Proyecto: REFORMA 390

Submittal: Submittal n.º 4078 Revisión 0: TEC-PLAN-002-REV00

DESCRIPCION DEL EQUIPO:
 ELEVADOR TIJERA – CON FOSO
 CARGA 500 KG
 RECORRIDO: 1.95M (EL EQUIPO TENDRÁ 0.05M DE HOLGURA, EN REFERENCIA DEL N.P.T. DE 1.90M EXISTENTE)
 ESTACIONES: 2
 UNIDAD HIDRÁULICA: 2HP

PLANO: HUECO PARA EL ELEVADOR **CLAVE:** A-2

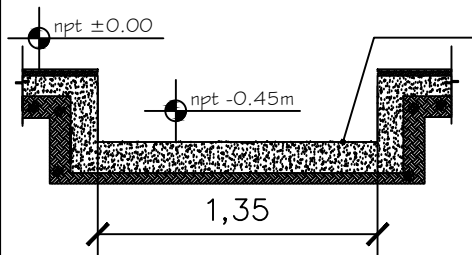
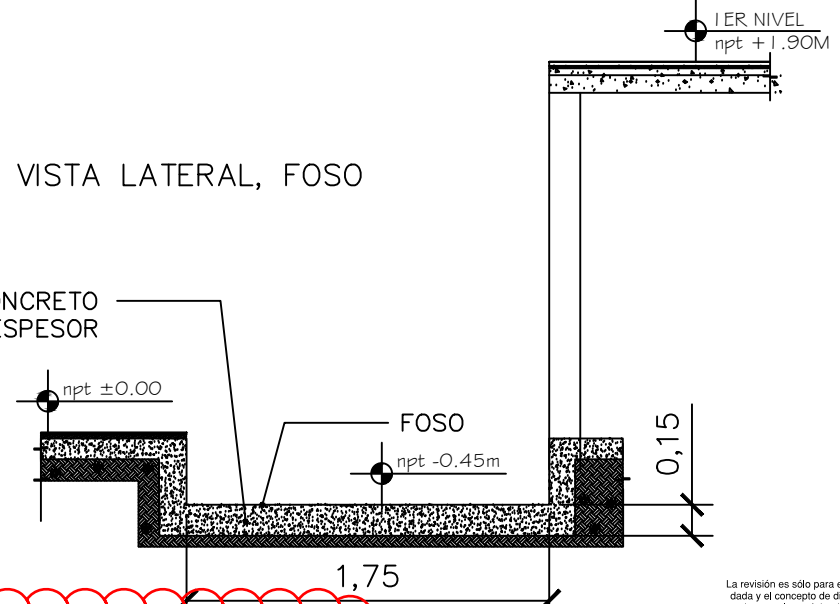
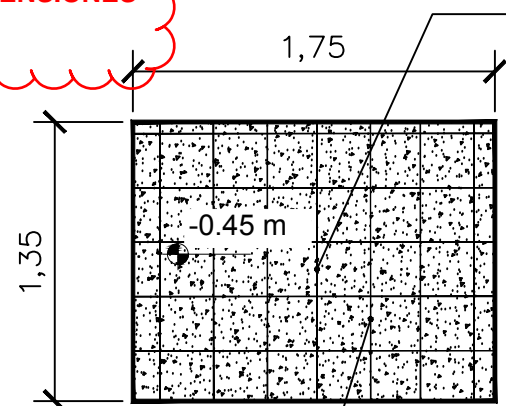
IMPORTANTE: VERIFICAR TODAS LAS DIMENSIONES EN OBRA
